PIANO REGOLATORE CIMITERIALE COMUNALE

Adottato con D.C.C. del Comune di Senago n. 25 del 26/06/2019

Osservazione

50 mt **come evidenziato in rosso** nella planimetria dell'ALLEGATO 2;

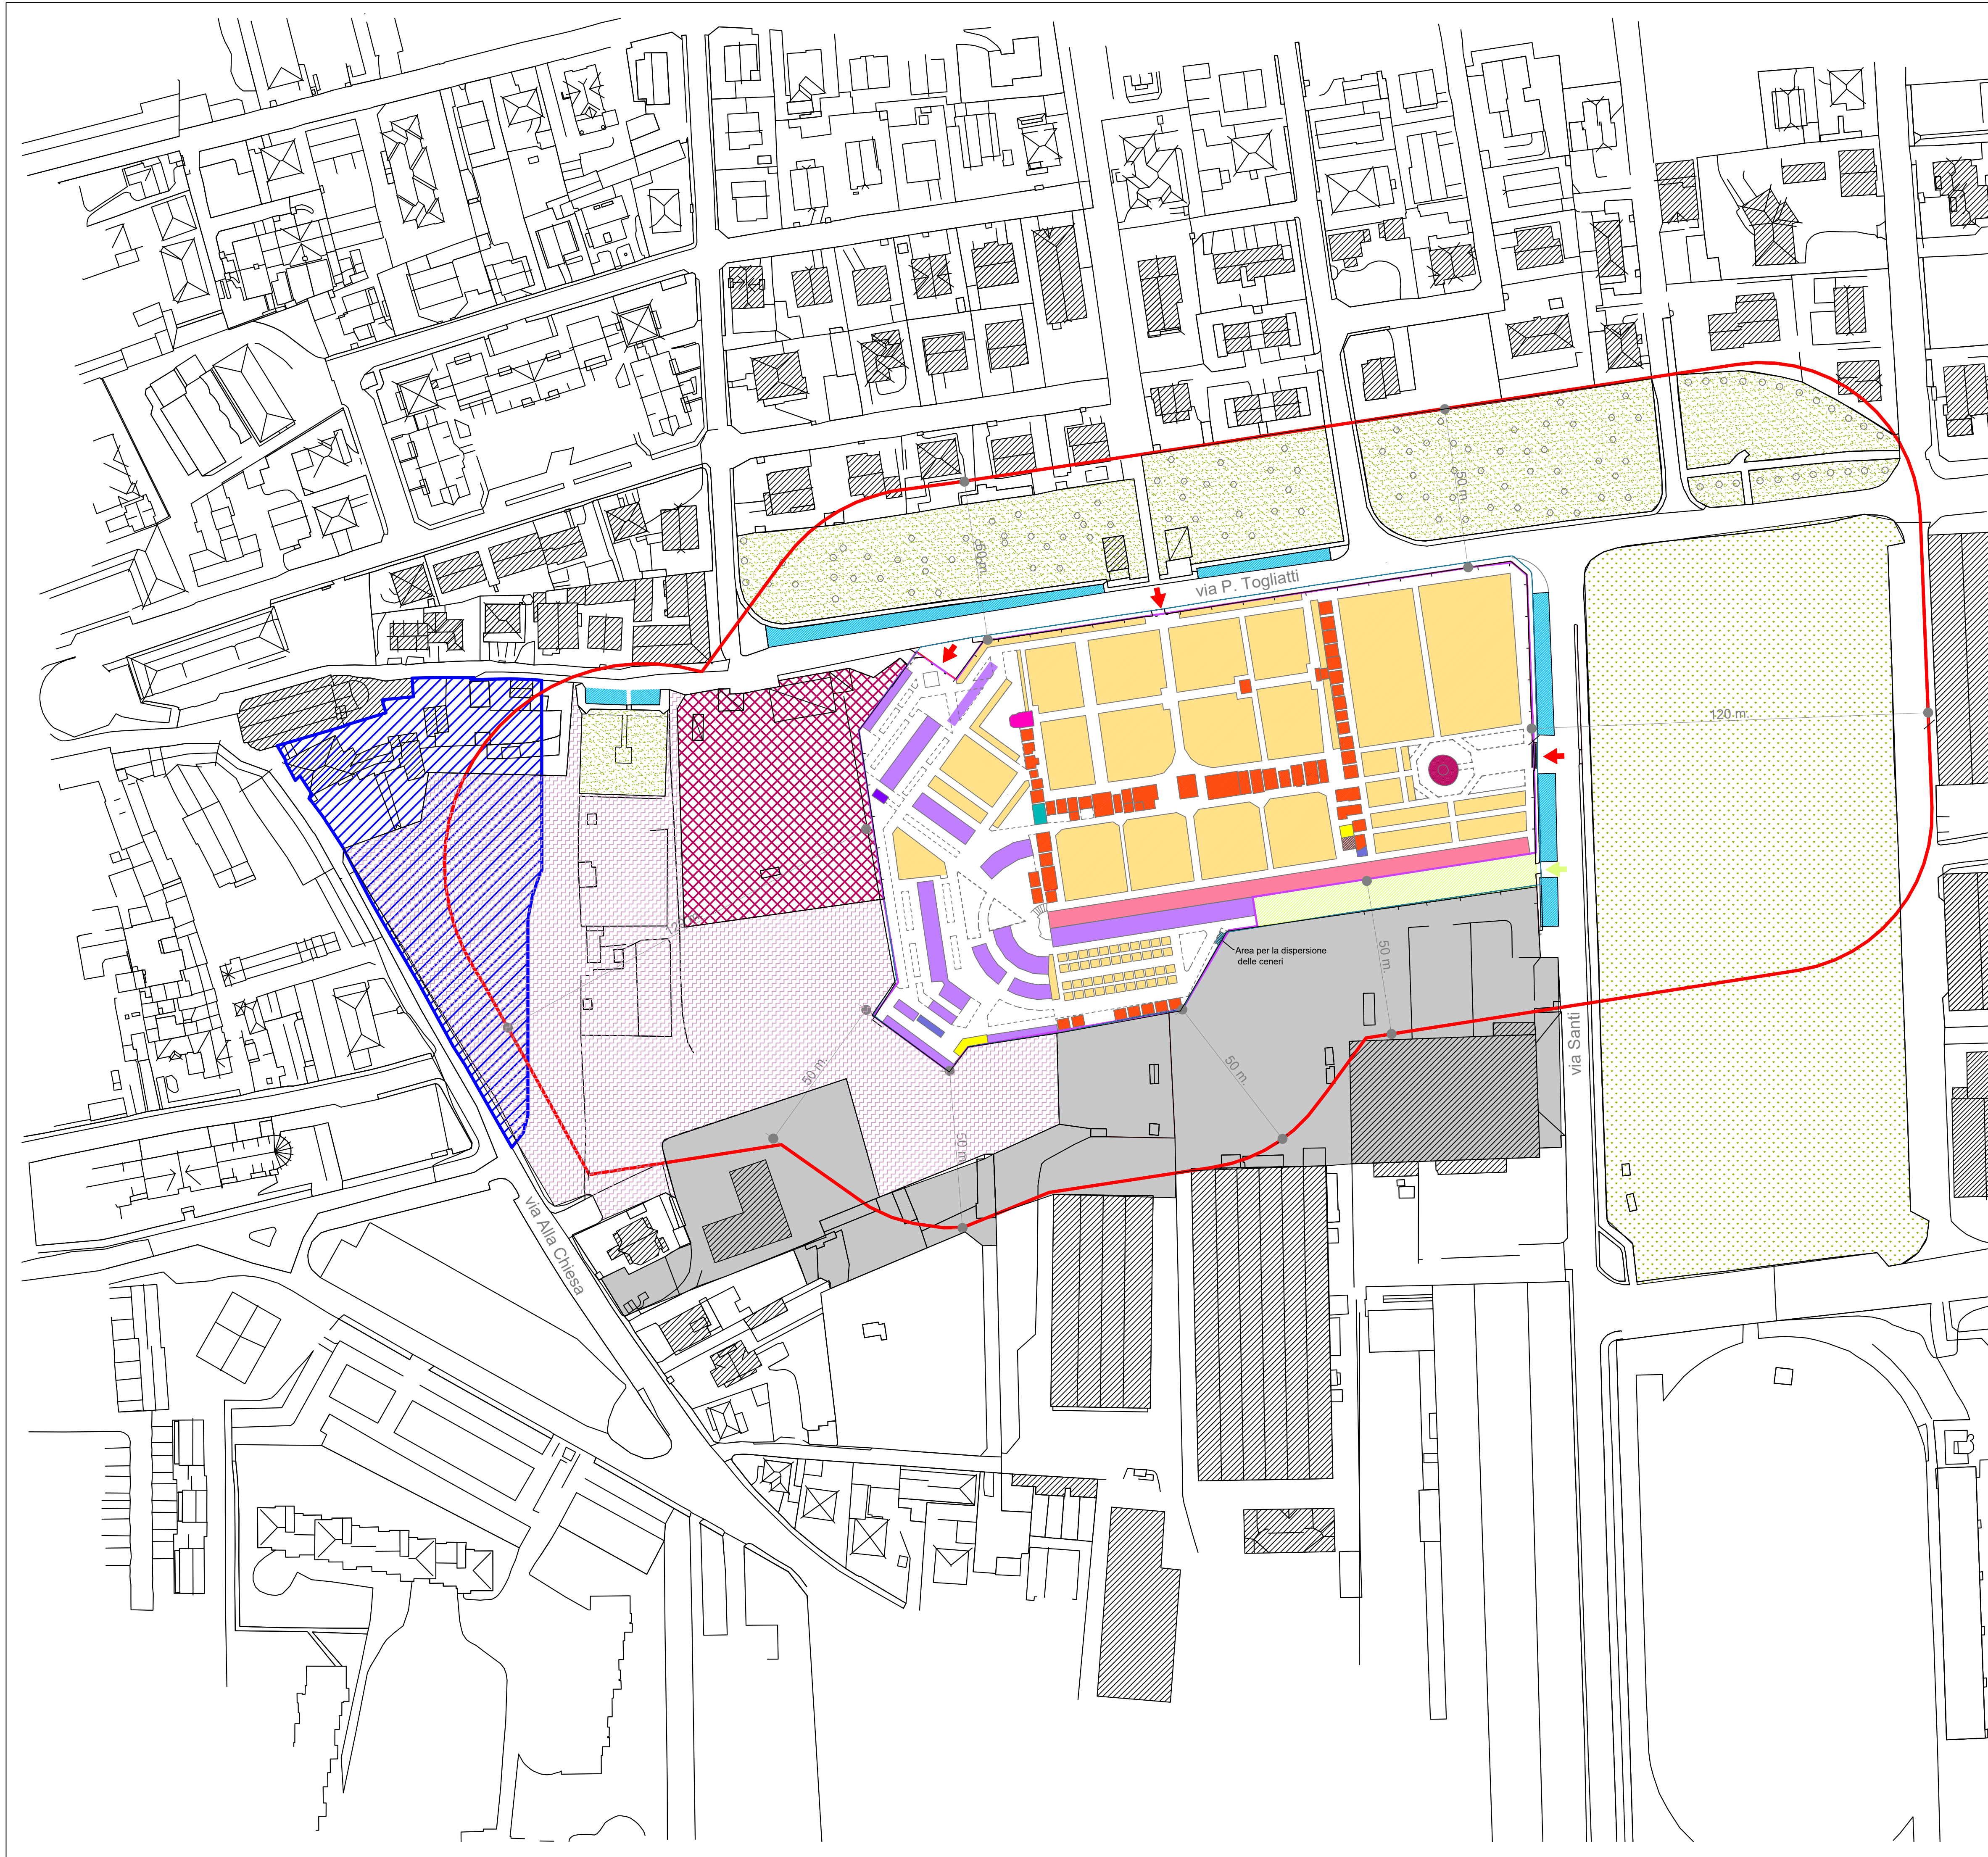
2- che la scelta di ampliare il cimitero **ad ovest** rappresenta la soluzione più veloce ed economica, la zona è già dotata di ampi parcheggi, è prossima al centro cittadino, mentre l'ampliamento ad est risulta oneroso per la necessità di modificare la viabilità esistente con relativi sottoservi, stante l'impossibilità di reperire aree a sud e nord;

Sono disposta a valutare la cessione della mia proprietà in permuta dell'area **evidenziata in verde** nella planimetria dell'ALLEGATO 3 (come si può evincere sia dall'estratto di mappa contenuto

ALLEGATO 4

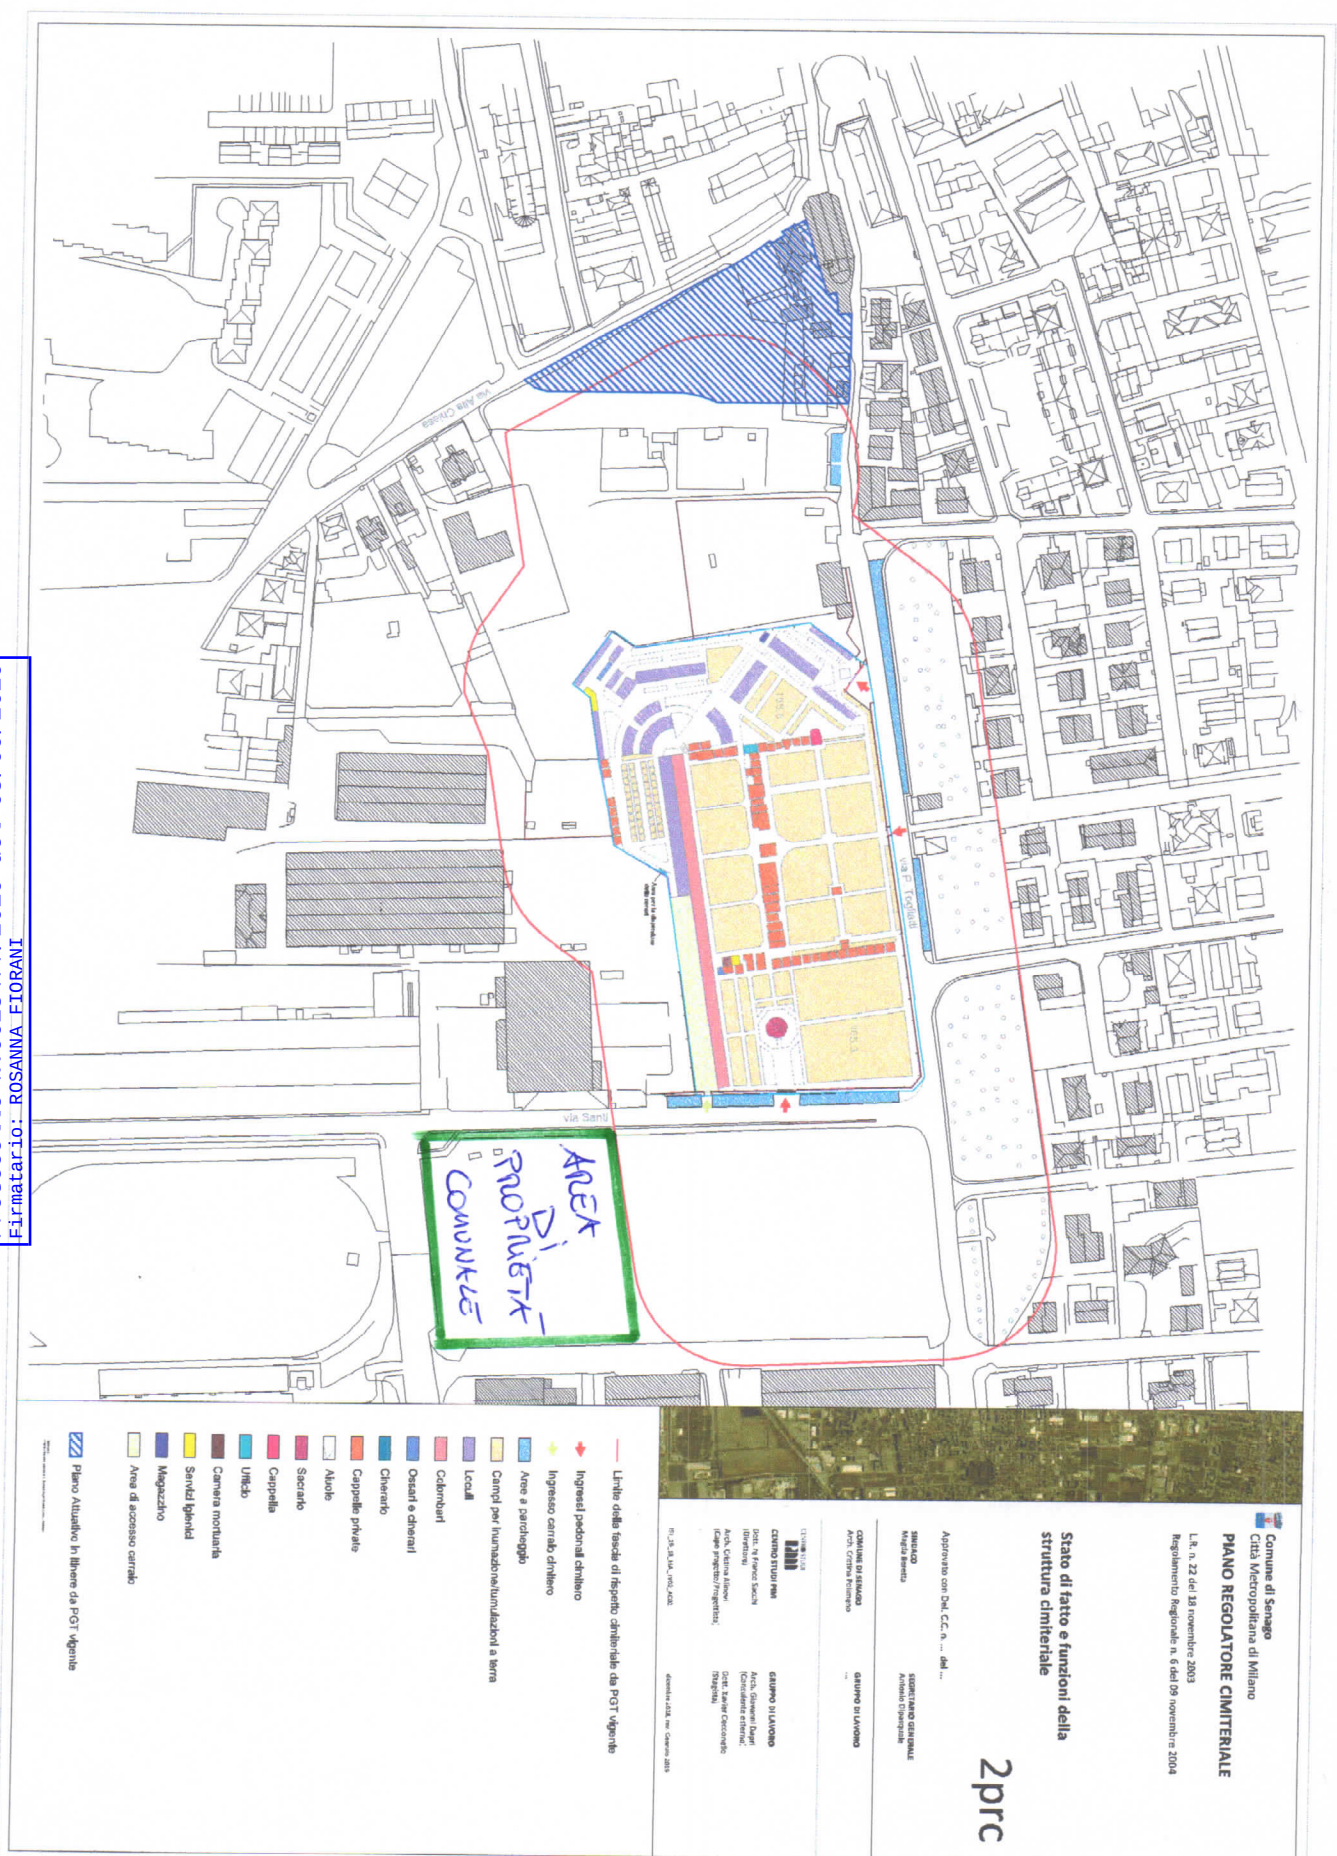
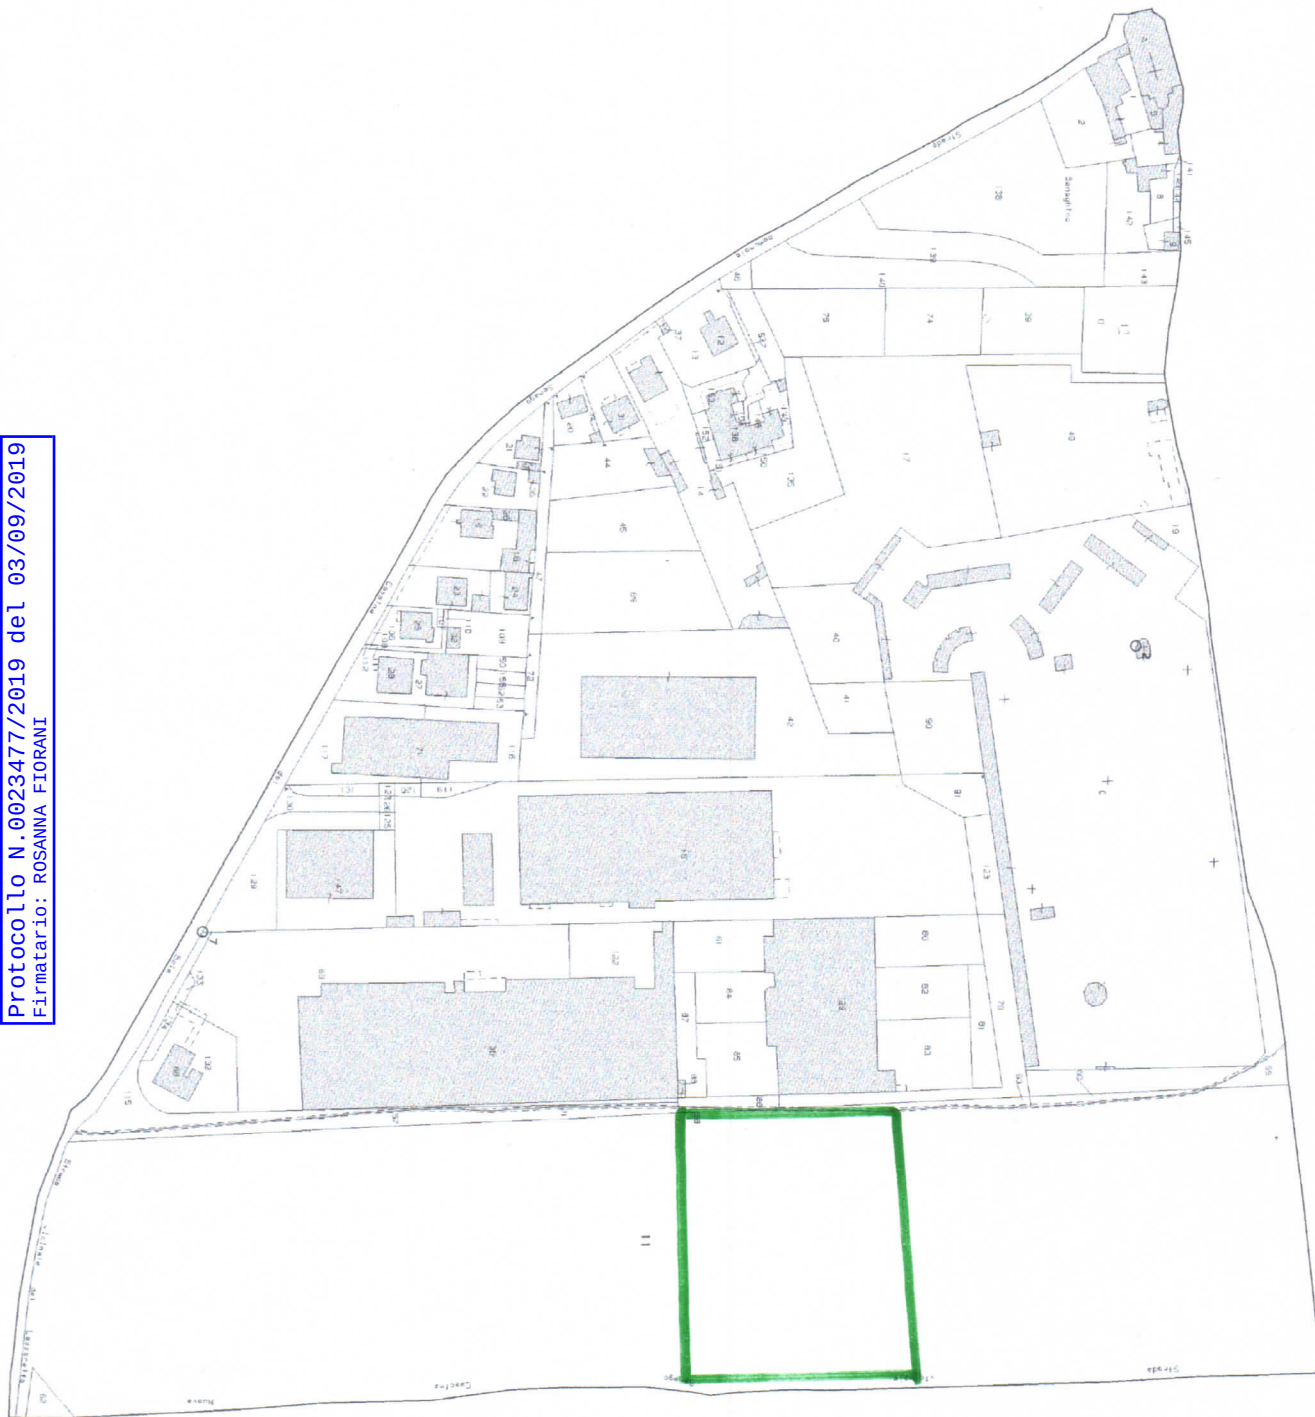
nell'ALLEGATO 4 che da relativa **visura storica** effettuata presso Agenzia delle Entrate), la quale risulta NON essere sottoposta a vincolo cimiteriale e di proprietà del Comune di Senago (l'area evidenziata in verde non verrebbe da noi utilizzata per il trasferimento dell'attività esistente ma per realizzare nuova iniziativa in accordo con il Comune);
